Syndicat intercommunal pour la gestion du bassin versant de l'Oise

Restauration de l'ancienne Sambre au Nouvion en Thiérache

Compte rendu n° 12

Réunion du 16/11/2016

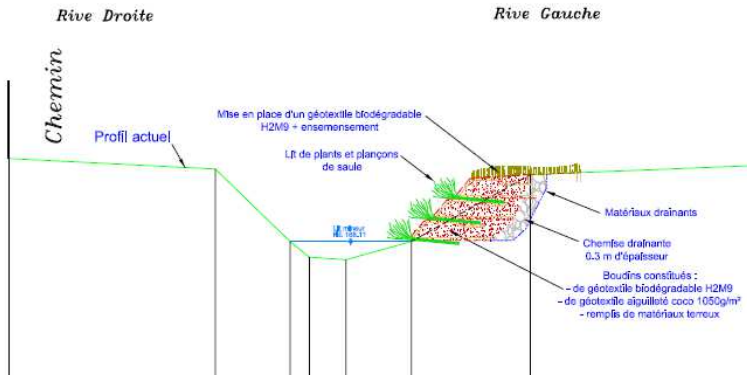
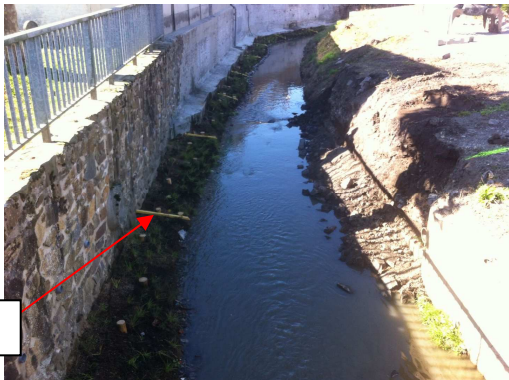
Emetteur	Contenu	Pour le	Intervenant concerné
MOE	<p>MO souhaite réaliser la partie amont qui n'était pas initialement prévu dans les travaux notamment en :</p> <ul style="list-style-type: none"> Nettoyant la Sambre de ses détritux cf. photo ci-dessous  <ul style="list-style-type: none"> Aménageant la rive gauche suivant plan type ci-dessous 	Suivant avancement des travaux	IDV AMO
COM	<p>La commune propose à l'entreprise :</p> <ul style="list-style-type: none"> d'installer sa base vie au niveau de la Place de la République. A cause du plan Vigipirate la base vie n'a pas pu être réalisée à l'endroit prévu. de stocker ses déblais et ses matériaux à côté de l'ancienne Gare. <p>La commune demande à l'entreprise de prendre contact avec les riverains de l'ancienne Sambre avant d'intervenir au droit de leur propriété. Pour mémoire</p>	Suivant avancement des travaux	IDV AMO
MOE	<p>Le MO attire l'attention sur le nettoyage du chantier qui doit être réalisé à l'avancement. Il demande aussi de faire attention que les branches de la renouée du Japon soient ramassées au plus vite. Pour mémoire</p>	A l'avancement	IDV
